**RN113 - DEVIATION DES VILLES DE  
LUNEL - LUNEL VIEL**

## Avis délibéré de l'Autorité environnementale sur la déviation des communes de Lunel et Lunel-Viel sur la RN113, et la mise en compatibilité des documents d'urbanisme (34)

n°Ae : 2018-64

# Mémoire en réponse à l'avis délibéré de l'Autorité environnementale n°2018-64

Figure 9 : Impacts sur le risque d'inondation pour une crue exceptionnelle, avec des ouvrages droits au niveau du ru de Cabanettes (source : études hydrauliques).

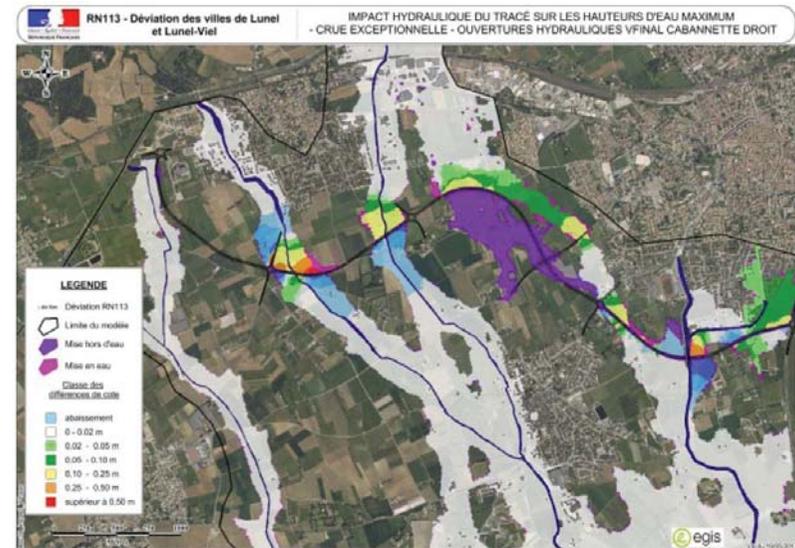
pour le reste, des impacts environnementaux différents. Le dossier mentionne notamment que l'aménagement d'ouvrages droits nécessite la modification du tracé du ruisseau<sup>23</sup>. Le maître d'ouvrage n'a pas étudié de variante de réduction du gabarit ou de passage en viaduc dans les zones inondables.

Les résultats montrent que le projet n'a pas d'impact sur les zones bâties pour une crue centennale, et que la surcote reste limitée pour une crue exceptionnelle (inférieure à 5 cm dans le cas général, entre 5 et 10 cm pour les zones bâties proches du ru de Cabanettes). Des surcotes pouvant aller jusqu'à 50 cm sont observées en amont immédiat du projet pour la crue exceptionnelle, alors que certaines zones seront mises hors d'eau en aval (Cf. figures page suivante).
